## Bescheid

**Nummer:**  
**Z-43.12-480**

**Gegenstand des Bescheides:**  
**Raumluftunabhängige Feuerstätte mit der Bezeichnung VARESE 3 und Andalo 3**

Datum: 07.09.2023      Geschäftszeichen: III 52-1.43.12-22/23

Ansichten und Maße der Feuerstätte Andalo 3

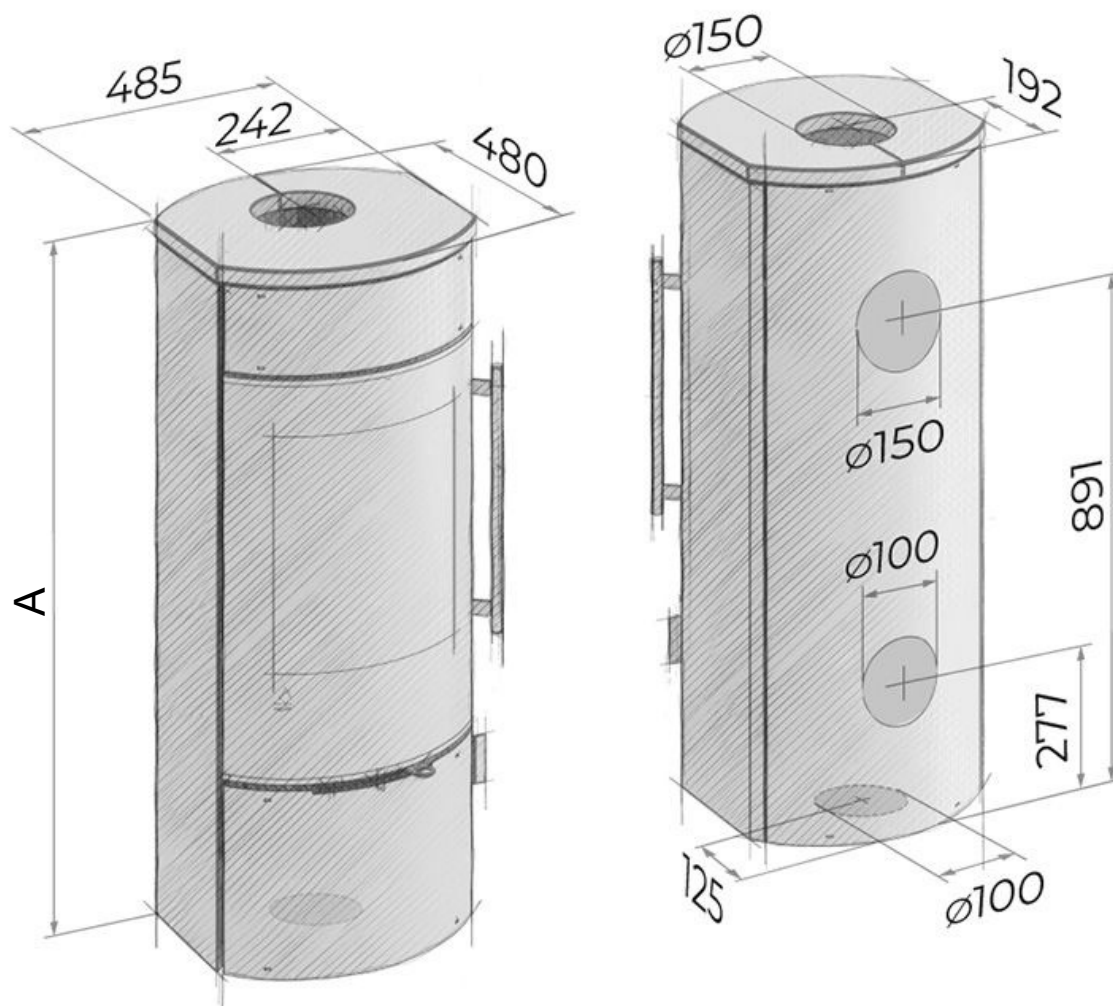
4. Die Anlage 1 der allgemeinen bauaufsichtlichen Zulassung/ allgemeinen Bauartgenehmigung vom 17. Mai 2022 wird um die Anlage 1 dieses Bescheids ergänzt.
